Projekt „Budowa szlaku kajakowego na jeziorze Łętowskim wraz z niezbędną infrastrukturą i oznakowaniem”  
Nr RPZP.04.09.00-00-32-0030/16-01 w ramach Regionalnego Programu Operacyjnego Województwa Zachodniopomorskiego  
2014-2020, Oś Priorytetowa 4 Naturalne otoczenie człowieka, Działanie 4.9 Rozwój zasobów endogenicznych

Znak sprawy: RSSA.271.36.2017

„Dostawa pomostu pływającego o długości 114 mb wraz z montażem na terenie jeziora Łętowskiego, gmina Sławno”

W związku z prowadzonym postępowaniem w trybie przetargu nieograniczonego pn. „Dostawa pomostu pływającego o długości 114 mb wraz z montażem na terenie jeziora Łętowskiego, gmina Sławno”, w imieniu Zamawiającego – Gminy Sławno, przekazuję odpowiedzi na następujące pytania:

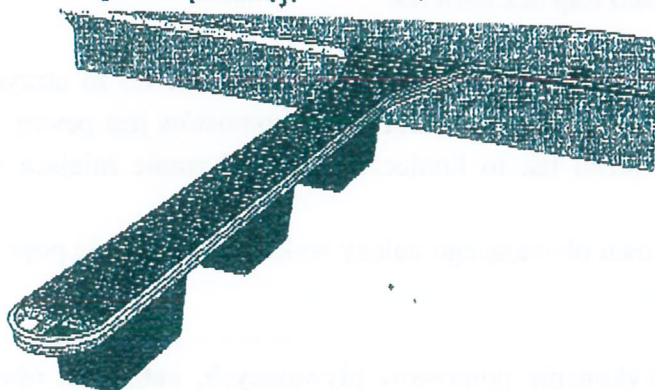
Rysunek nr 2 „Rzut pomostu pływającego” pokazuje 14 odnóg cumowniczych dystansowych – bez pokładu. Natomiast opis przedmiotu zamówienia wskazuje, że 8 sztuk odnóg dystansowych ma być wykonanych z pokładem, odbijaczem PCV i 4 knagami cumowniczymi. Odnogi dystansowe mają jedną belkę stalową, oparte są na bojach cumowniczych i zamontowanie na nich pokładu powoduje zmniejszenie stabilności, przez co produkt ten nie jest zalecany do ogólnodostępnych przystani ze względów bezpieczeństwa użytkowników.

Produkt, który będzie spełniał oczekiwania Zamawiającego to odnoga cumownicza z ramą stalową, na pływakach plastikowych, o szerokości pokładu 0,7 m. Przykładowy schemat tego rozwiązania poniżej:

Do powyższej odnogi cumowniczej można zamocować odbijacza PVC i knagi zgodnie z wymaganiami Zamawiającego. Zastosowanie odnóg z pokładem spowoduje zmniejszenie szerokości stanowisk cumowniczych w stosunku do planu przedstawionego na rysunku nr 2 lub konieczność zwiększenia rozstawu odnóg. Prosimy o potwierdzenie sposobu wykonania odnóg cumowniczych.

**Odpowiedź nr 1:** Zamawiający dopuszcza zastosowanie odnóg cumowniczych z ramą stalową na pływakach plastikowych o szerokości pokładu 0,7 m, ponadto Zamawiający dopuszcza zmianę rozstawu osiowego odnóg cumowniczych, po wcześniejszych konsultacjach na poziomie Wykonawstwa.
